【申請の経緯】

【申請の概要】

取水路防潮ゲートの運用※

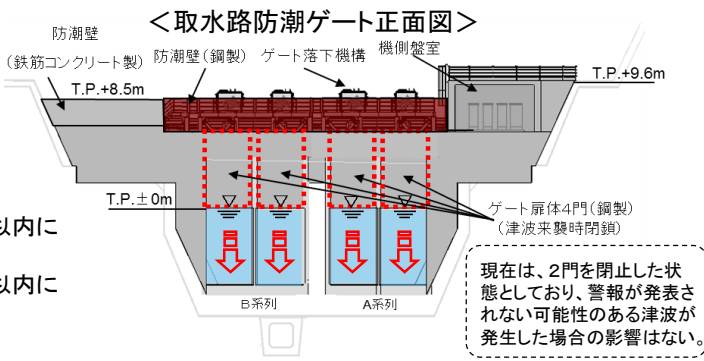
- ・発電所構内の潮位計(全4台)のうち2台以上で津波襲来と判断した場合、取水路防潮ゲート閉止等の操作を実施

- ・10分以内に0.5m以上下降し、その後最低潮位から10分以内に0.5m以上上昇した場合
- ・10分以内に0.5m以上上昇し、その後最高潮位から10分以内に0.5m以上下降した場合

循環水ポンプ停止 → プラント停止 → 取水路防潮ゲート閉止 → 原子炉の冷却

※申請時は津波襲来を判断する潮位変動を1mとしていたが、審査会における指摘等を踏まえ0.5mに変更するとともに潮位計および衛星電話の追加や構外で津波を観測した場合の対応を追加

・・・敷地内潮位計での判断基準を、10分以内に0.5m以上下降(または上昇)に変更し、取水路防潮ゲートの閉止を早期化
